*Oggetto:* [ID\_VIP: 8617] **PROVINCIA DEL SUD SARDEGNA (comuni di Escolca, Esterzili, Furtei, Gergei, Mandas, Nurri, Orroli, Sanluri, Segariu, Serri, Villamar e Villanovafranca) – “Taccu sa Pruna” – Impianto di accumulo idroelettrico mediante pompaggio ad alta flessibilità, con le relative opere di collegamento di competenza dell'utente e di necessaria connessione alla RTN.**

Proponente: Edison S.p.A.

Parere tecnico istruttorio della Soprintendenza speciale per il PNRR – Integrazione.

**Figura 1.1: Stralcio della Carta delle Emergenze e della Visibilità**

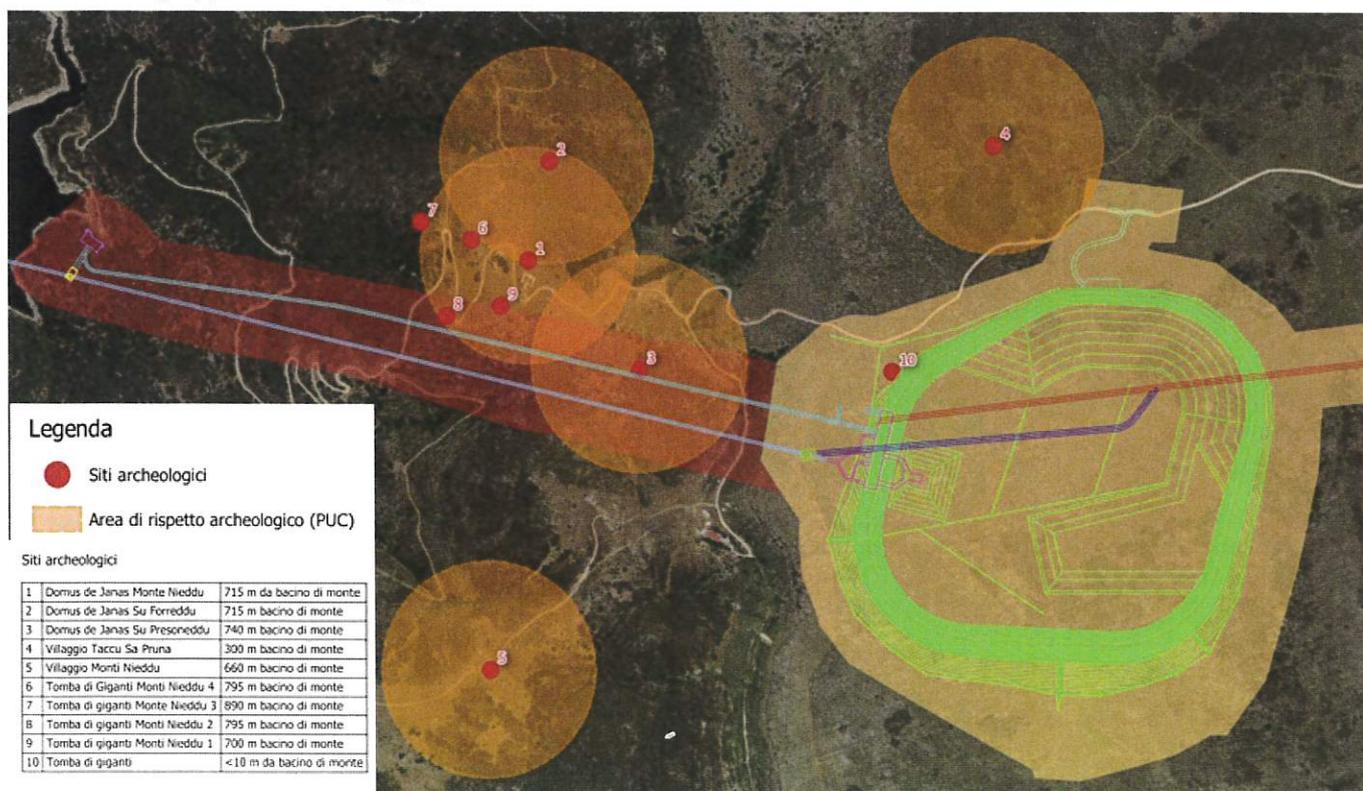
**CONSIDERATO** che con la documentazione integrativa prodotta da Edison S.p.A. tramite la predetta nota del 25/07/2023, il progetto presentato con l'istanza di VIA è stato modificato nel senso di prevedere il collegamento alla RTN mediante la realizzazione in cavo interrato, lungo la viabilità esistente, dell'elettrodotto 380 KV fino alla SE Nurri 2 al posto del precedentemente previsto in cavo aereo, con la conseguente non più necessità di realizzazione la stazione elettrica di Orroli. Inoltre, preso atto delle controdeduzioni del Proponente (v. documento n. P0030780-1-H9 Rev. 1 - Luglio 2023), la principale opera prevista (v. il bacino idrico di monte, da 3.000.000 mc e di estensione pari a 326.100 mq, con altezza massima pari a 17 m per i relativi argini in rilevato) si colloca comunque nelle immediate vicinanze del gruppo di tombe di giganti di Monte Nieddu:

"Taccu sa Pruna" – Impianto di Accumulo Idroelettrico Mediante Pompaggio ad Alta Flessibilità  
Studio di Impatto Ambientale

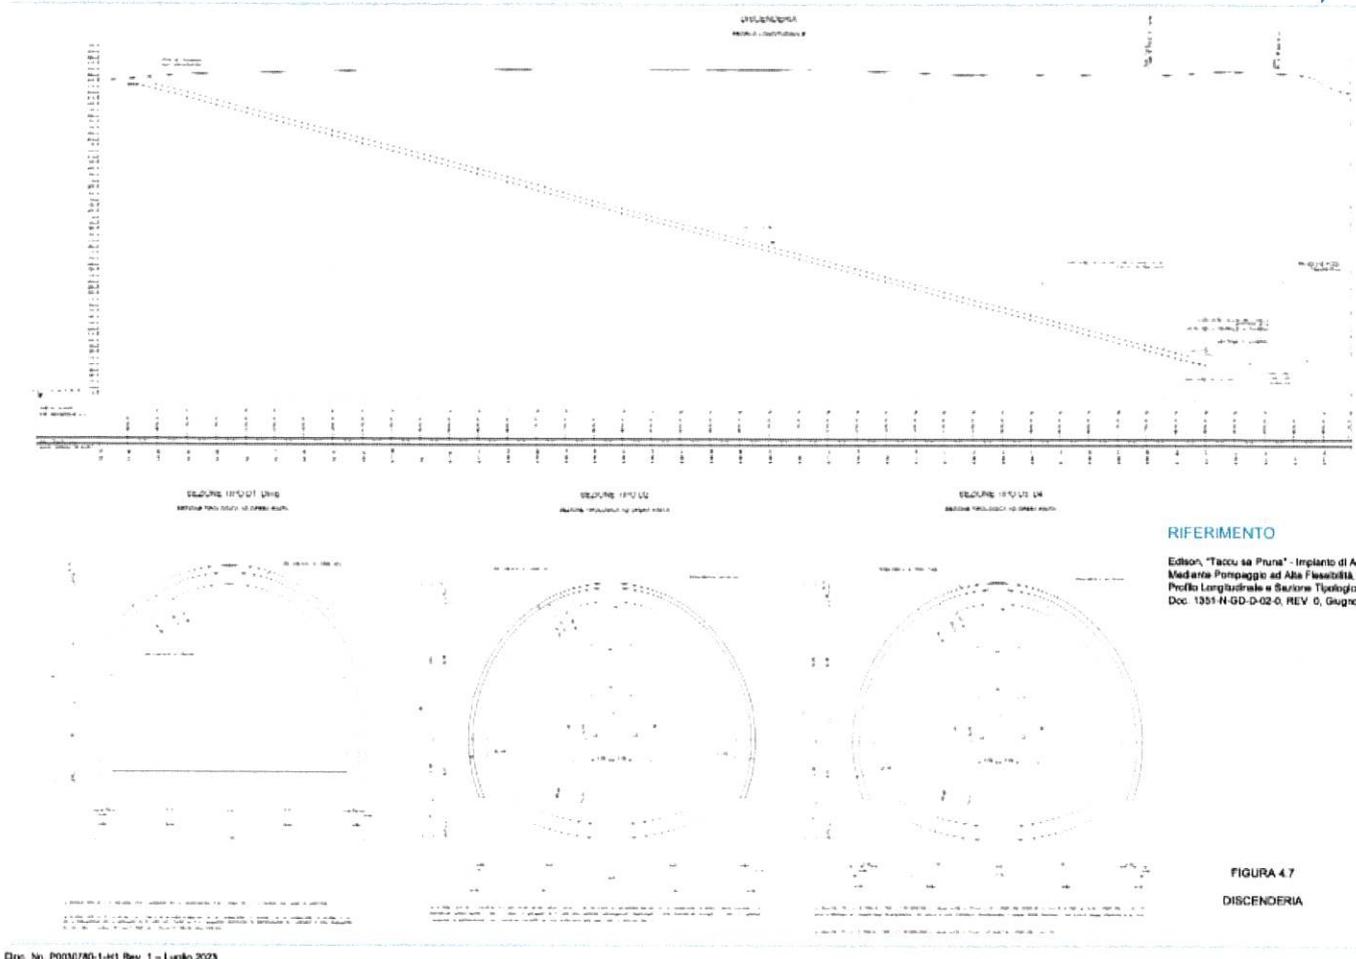
**CONSIDERATO**, pertanto, che le principali modifiche apportate al progetto originario consistono nell'eliminazione della nuova viabilità che serviva (anche con una galleria di circa 700 m di lunghezza) come collegamento

**Figura 15** Sezione geologica lungo l'asse delle vie d'acqua

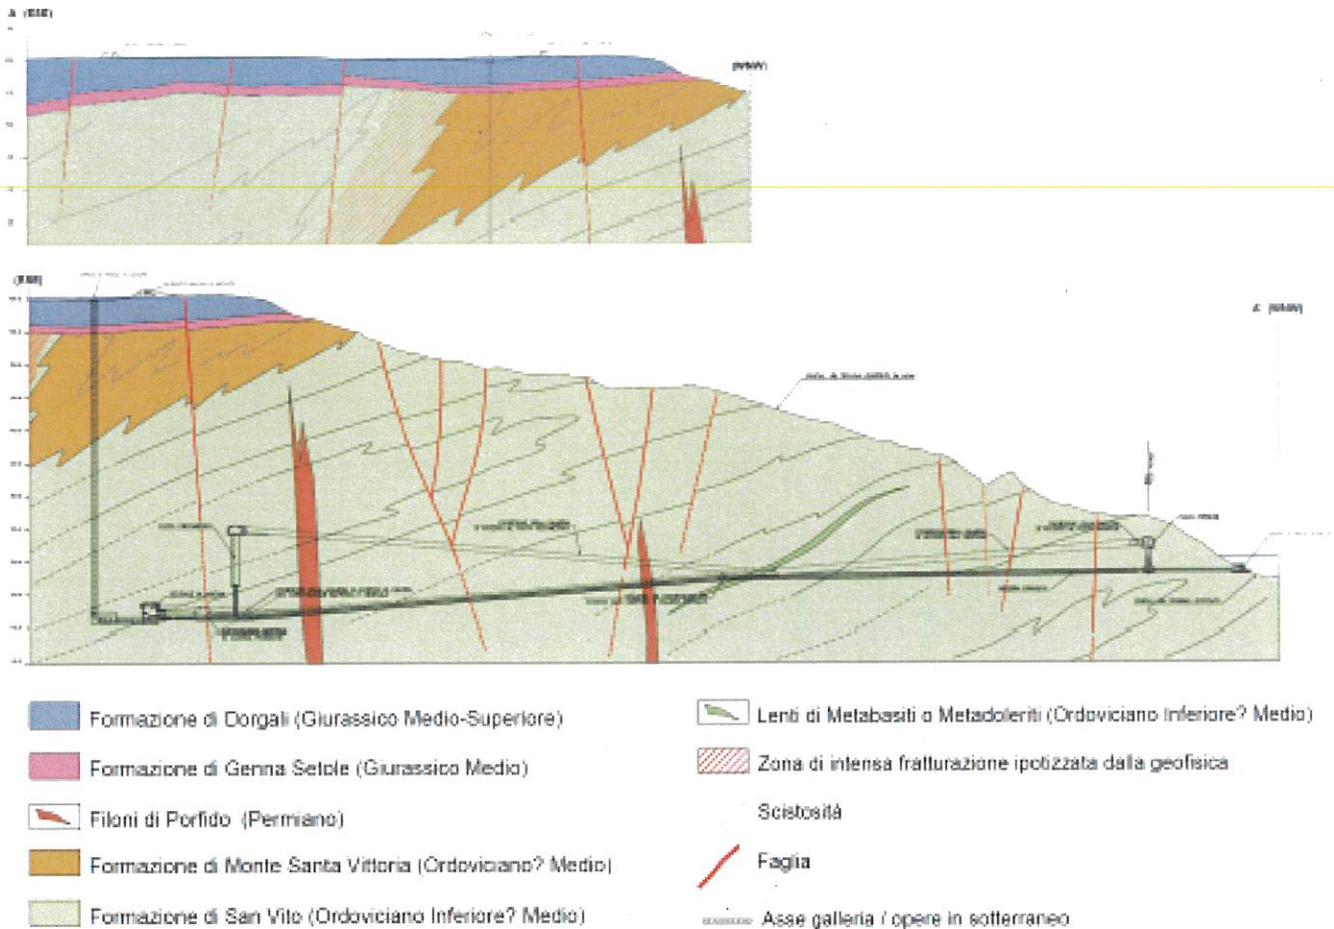
**CONSIDERATO** che le opere previste comportano una fase realizzativa di particolare complessità ed invasività rispetto al patrimonio culturale interessato (sia riferito alla Parte II che alla Parte III del D.Lgs. n. 42 del 2004), dovendosi anche realizzare vastissime opere in sotterraneo con relativa gestione delle rocce da scavo:

Figura 32 Planimetria del bacino di monte

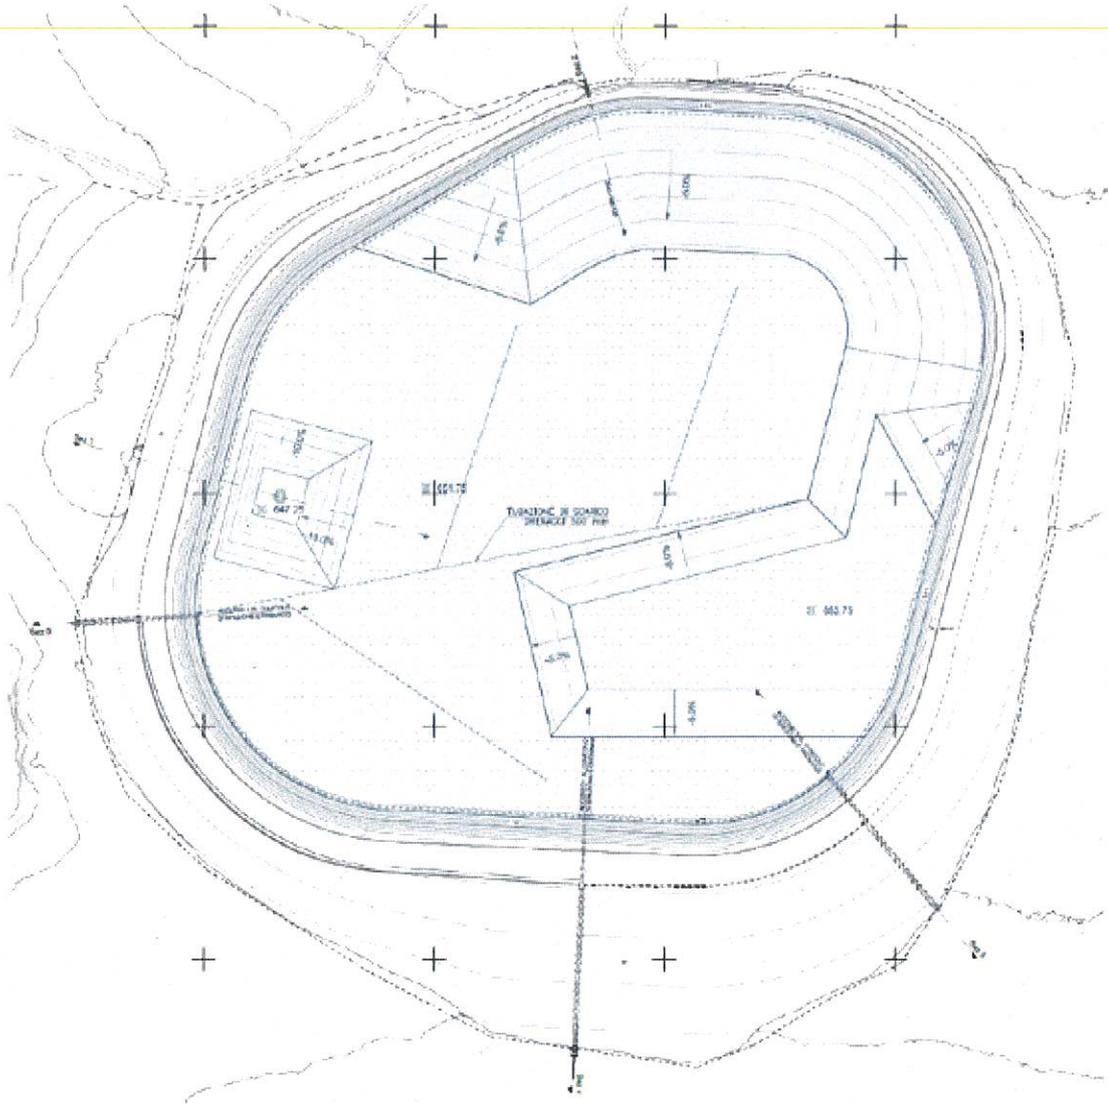
**CONSIDERATO** che il bacino di monte si caratterizza, con le sue notevoli dimensioni, come elemento artificiale di assoluta estraneità all'altopiano ove si colloca, non ritenendo congrue le opere di mitigazioni proposte (vedi la ripiantumazione con vegetazione di due aree per circa 400.000 mq), in quanto non utili a dissimularne adeguatamente la relativa predominante presenza in un territorio caratterizzato per il suo sostanziale andamento sub-pianeggiante, sul quale si ergerebbero le sponde del nuovo bacino, con la presenza di vegetazione arbustiva (dichiarata anche di pregio dal Proponente – v. elaborato *Progettazione paesaggistica – Studio preliminare di inserimento paesaggistico*, p. 92) e di “prateria” indicata dal Piano paesaggistico regionale come “aree seminaturali”, oggetto di prescrizioni delle relative Norme Tecniche di Attuazione (NTA), articoli 25, 26 e 27. Con la conseguenza che la sua realizzazione interromperebbe le vaste e libere visuali paesaggistiche godibili dello stesso altopiano, fino a distanze notevoli:

Figura 24 Aerofoto con indicazione delle principali infrastrutture viarie interessate dalle opere in progetto

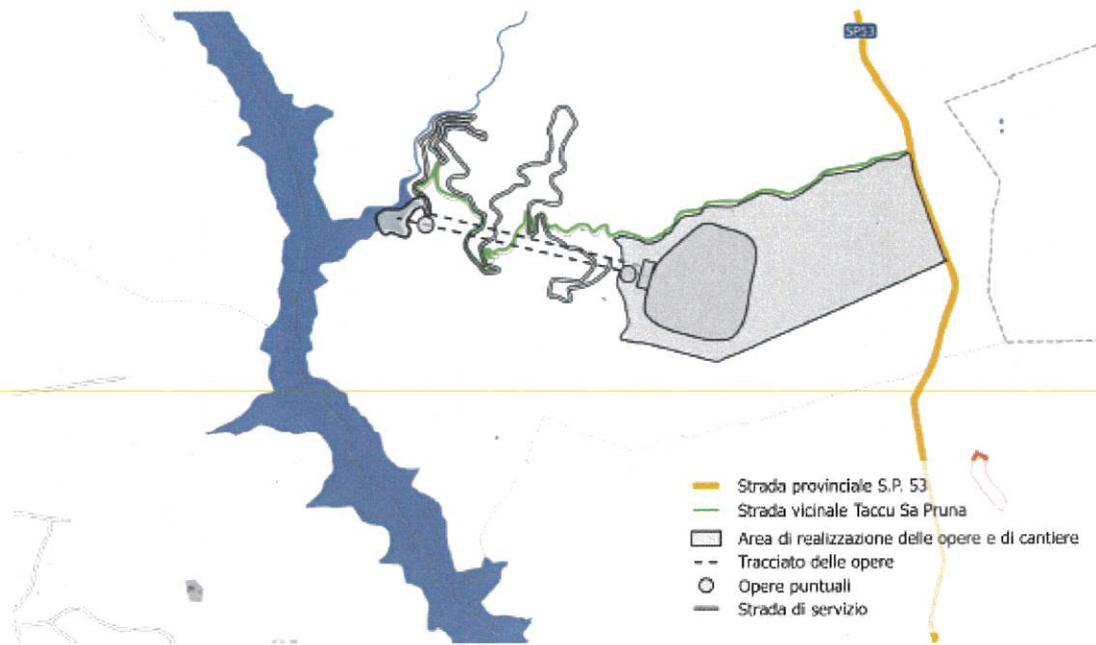
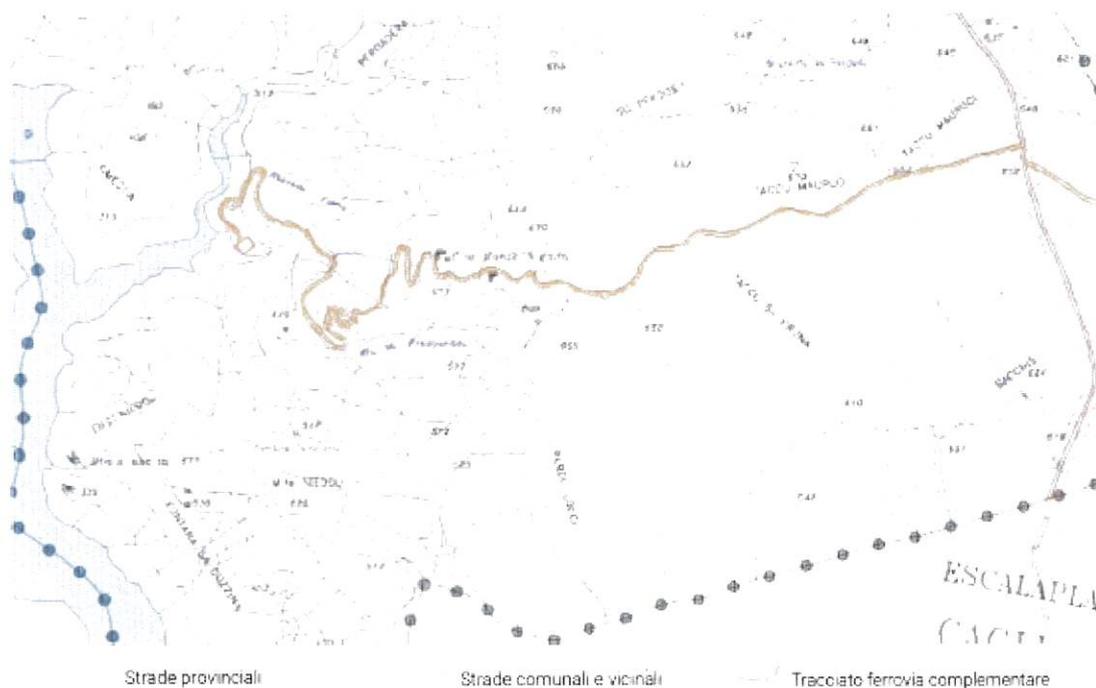
**CONSIDERATO** che tra le opere previste vi è anche la realizzazione di un nuovo tratto di viabilità (sostitutiva, sia per il tracciato che la larghezza e fondo, di quella esistente costituita da una vicinale denominata Taccu Sa Pruna), che consenta di collegare l'area del bacino di monte con l'imbocco a valle della galleria di accesso alla centrale in progetto. Tale nuova strada avrà una lunghezza di circa 8 km, con un tratto in nuova galleria per circa 700 m, il tutto posizionato sulle pendici assai caratteristiche dal punto di vista paesaggistico del sottostante bacino del Nuraghe Arrubiu (Flumendosa), con la necessità di effettuare nuove opere di allargamento e in galleria che si collocano quindi su versanti assai acclivi, mediamente superiori al 40%, che si affacciano sul lato orientale dell'invaso Nuraghe Arrubiu. Il soprassuolo di tale versante si evolve, man mano che ci si avvicina al lago, da vegetazione arbustiva, costituita da macchia bassa a prevalenza di cisto, olivastro e lentisco, a bosco-macchia, con prevalenza di olivastro e fillirea e notevole presenza di alto fusto di leccio, dove la copertura boscata è pressoché totale a costituire supporto a protezione del suolo dal rischio d'erosione. La nuova strada avrà una sezione media di 6,5 m, con sbancamenti in trincea o con rilevati che si estenderanno anche per 10 m di larghezza (v. elaborato *Strada collegamento bacino di monte – Bacino di valle - Sezioni tipo*, n. 1351-K-FN-D-01-0), al fine di renderne possibile la realizzazione su un pendio assai acclive come sopra descritto (v. l'immagine sopra riportata nel presente parere tecnico istruttorio da *Progettazione paesaggistica – Studio preliminare di inserimento paesaggistico*, p. 76, particolare) :

**CONSIDERATO** che le opere di nuova viabilità (anche in galleria) non sono in alcun modo adeguatamente descritte nei relativi impatti significativi e negativi rispetto all'area tutelata per legge ai sensi dell'art. 142, comma 1, lett. c) e g), del D.Lgs. n. 42 del 2004, pur rappresentandosi come di particolare invasività per lo stesso contesto paesaggistico tutelato, anche sulla base della legge regionale n. 45 del 1989 (articolo 10-bis), in quanto contesto collocato nella fascia di rispetto di cui alle sponde del Flumendosa, che genera l'omonimo lago Basso:

Figura 3.15: D.G.R. No. 59/90 del 27 Novembre 2020 – Allegato d tavola No. 39

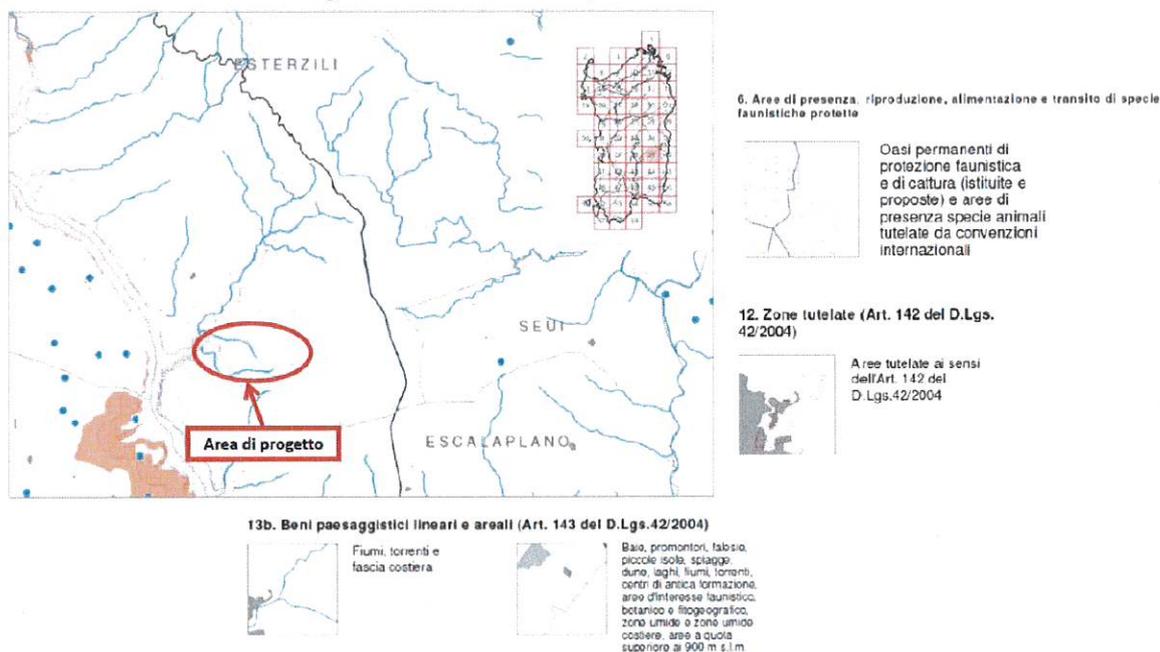
**CONSIDERATO**, pertanto, che l'impianto industriale di cui trattasi si colloca in aree dichiarate "non idonee" per l'installazione di impianti a fonti rinnovabili ai sensi del decreto ministeriale 10 settembre 2010, come determinato dalla Regione Autonoma della Sardegna con la D.G.R. n. 59/90 del 27 novembre 2020:
